BOLETIM DE SERVIÇO

SB-002-23

ASSUNTO: Inspeção a área de fixação da dobradiça do profundor
(Subject)

- Data de Emissão:** 23 de janeiro de 2023
- Data Efetiva:** 23 de janeiro de 2023
- Assunto:** Inspeção a área de fixação da dobradiça do profundor na longarina traseira do estabilizador horizontal em busca de trincas.
- Modelos Afetados:** RV-3, RV-4, RV-6/6A, RV-9/9A, RV-10, RV-14/14A
Kits de Empenagens RV-7/7A e RV-8/8A enviados antes de novembro 2022
- Ação Requerida:** Novos suportes de dobradiças do profundor para aumentar a rigidez da longarina traseira do estabilizador horizontal
- Tempo de Conformidade:** Para a primeira inspeção, dentro de 25 horas ou na próxima inspeção anual, o que ocorrer primeiro.
Após a inspeção inicial, inspecionar cada 100 horas ou 12 meses, o que ocorrer primeiro; continuar este cronograma até que a substituição dos suportes externos das dobradiças esteja concluída.

Figura 1 - Localização da trinca - Vista traseira da longarina

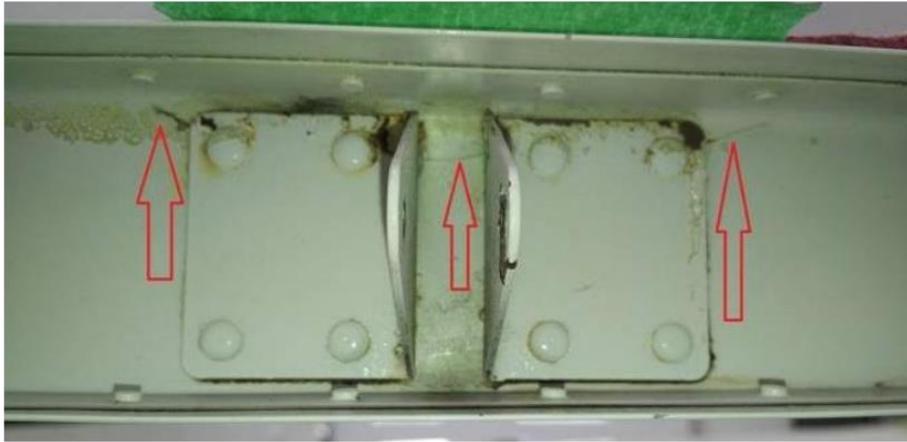
A Van's Aircraft recebeu um pequeno número de relatos de trincas similares que se formam na longarina traseira do estabilizador horizontal próximo as bordas da dobradiça do profundor. Veja as figuras 1 a 4 abaixo para exemplos visuais de trincas.

A formação dessas trincas pode ser causada por esforços transferidos da dobradiça para a longarina. Esta situação foi observada em aeronaves que realizam acrobacias e o tempo total de célula estava próximo de 2.000 horas. Potenciais causas adicionais podem incluir o desalinhamento das dobradiças do profundor e/ou a interação de vibrações da fuselagem e do profundor, que podem resultar de falhas no balanceamento dinâmico a hélice.

Pode haver trincas que não são visualizadas a partir da seção traseira da longarina. É imperativo que o lado dianteiro seja inspecionado no mesmo local. Isto pode ser feito utilizando um boroscópio através dos furos técnicos dianteiros das nervuras do estabilizador horizontal.

As trincas que se propagaram no flange da longarina ou no vão através dos furos exigirão substituição da longarina. Caso contrário, as trincas podem ser interrompidas com um furo de parada no diâmetro de 3/32" no fim verdadeiro da trinca.

Essas trincas devem ser monitoradas para a continuação da propagação, o que exigiria uma substituição da longarina.

Figura 5 - Instalação da dobradiça

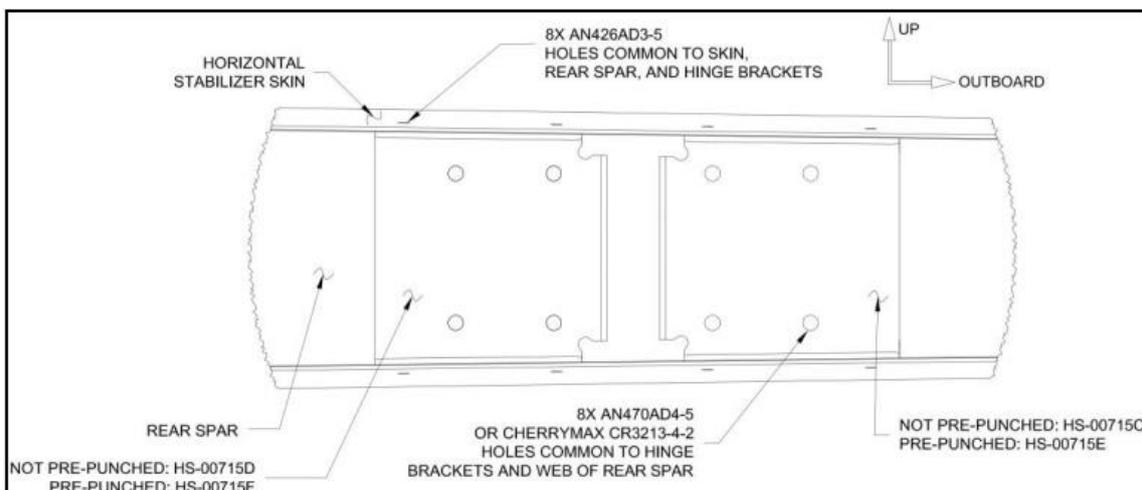
A Van's desenvolveu versões modificadas dos suportes externos das dobradiças que fixam a dobradiça nos flanges superior e inferior da longarina traseira para aumentar a rigidez nesta área.

Passo 5: Passe os oito furos da aba de suporte da dobradiça de .094 para #40. Passe os quatro orifícios de 0,125 dos suportes até o #30.

Passo 6: Escareie os furos #40 dos flanges superior e inferior da dobradiça HS-00715.

Nota: Os suportes das dobradiças são cônicos a fim de se aninharem na longarina traseira. Verifique o ajuste adequado antes da instalação.

Passo 7: Instale os suportes das dobradiças na longarina traseira como mostrado na Figura 5. Veja a Figura 5 os tipos de rebites utilizados.
